**柏崎刈羽原子力発電所3号炉
高経年化技術評価書（30年目）審査会合における
ご指摘事項への回答**

**2023年3月14日
東京電力ホールディングス株式会社**

審査会合におけるご指摘事項一覧

スクリーニングフローの妥当性確認結果

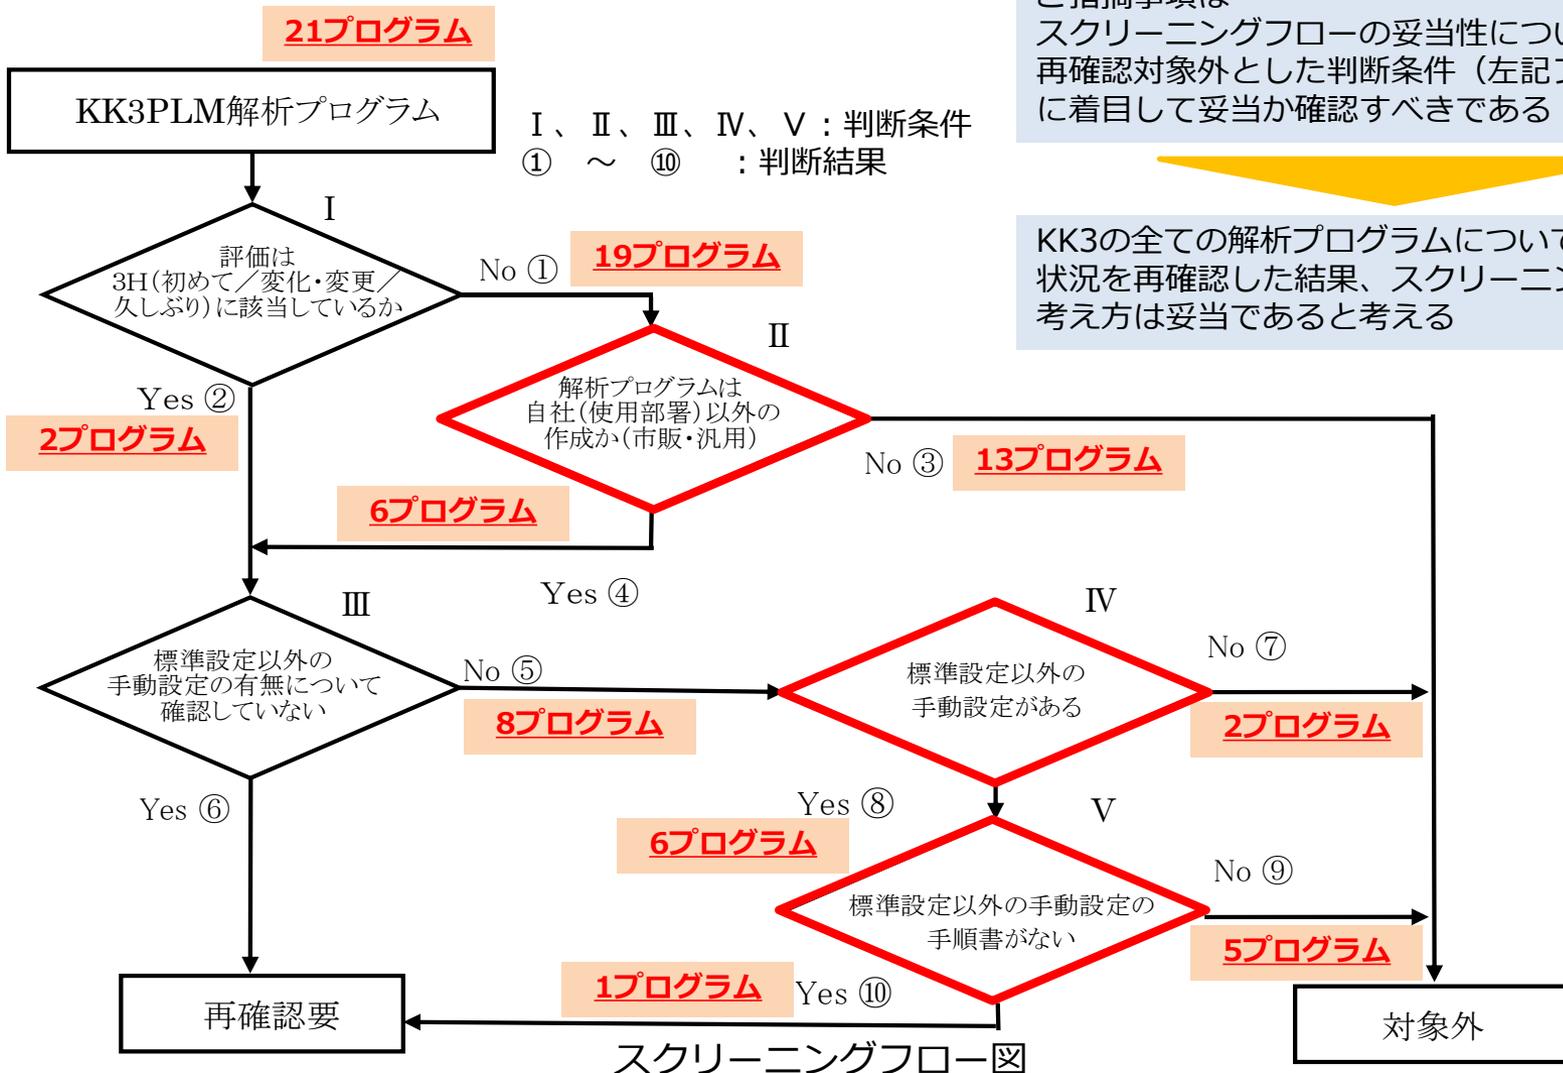
スクリーニングフローの妥当性について、再確認対象外とした判断条件に着目して妥当か確認すべきである

- 当社は、東電設計株式会社（以下、東電設計）及び東芝エネルギーシステムズ株式会社（以下、東芝ESS）のKK3高経年化技術評価における全21個の解析プログラム（スクリーニングフローで対象外としたプログラム含む）について解析実施状況の再確認を行った※

「入力値及び解析プログラムの設定」が適切に行えていることを東芝ESS他の解析業務実施箇所の解析エビデンス（解析プログラムへのインプット情報の出力結果記録）にて確認

- 当社は、上記確認の結果、KK3高経年化技術評価に関わる全ての解析プログラムについて、入力値及び解析プログラムの設定が適切に行われており、同様の事象が発生していないことを確認した。
- スクリーニングフロー図にて、再確認対象外とした「解析プログラムが自社作成」、「標準設定以外の手動設定がある」、「標準設定以外の手動設定の手順書がある」について、上記の通り「入力値及び解析プログラムの設定」が適切に行えていることが確認されたことから、スクリーニングフローの考え方は妥当と考える。

参考：コミュニケーション面から見た主な問題点の深掘り

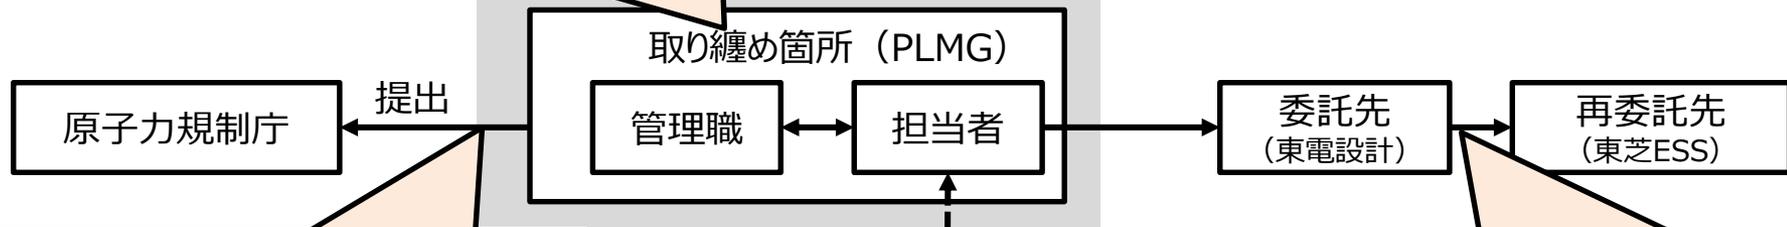
●社内コミュニケーション（問題点：②、③）

・取り纏め箇所（PLMG※）内の認識合わせが不十分。このため、社内共有・メーカへの深掘り確認等もされず

- ✓担当者：提出期限までに東電設計・東芝ESSから新たな情報が出てこないこと、評価に影響ないことを当社設備主管Gが確認していることから、2号炉情報を参照することで問題ないと認識。
このため管理職に対して「一部、委託先の調査ができていないが、評価上、影響がないことを確認できたので、進めてよいか」といった主旨の判断を求める。
- ✓管理職：対応状況を詳細に確認せずに、「東芝ESSが、評価上、影響がないことを確認し、3号炉として適切な情報である」と誤認。このため、社内の共有、委託先への深掘り確認等も指示せず。

●原子力規制庁へのコミュニケーション（問題点：⑥）

- ・当社取り纏め箇所管理職は、「東芝ESSが、評価上、影響がないことを確認し、3号炉として適切な情報である」と誤認。このため、評価書への参照記載や原子力規制庁への説明について指示せず。

●委託先でのコミュニケーション（問題点：⑦）

- ・委託先と再委託先で目標時期の認識統一できず
 - ✓東電設計：申請期限に間に合うような提出期限をメール・電話等で繰り返し伝える。また当社取り纏め箇所メンバーへその状況を伝える。
 - ✓東芝ESS：提出期限の連絡は受けてはいるものの、厳密には、仕様書委託期間「2022/9月末」を期限とした調査でよいとの認識。
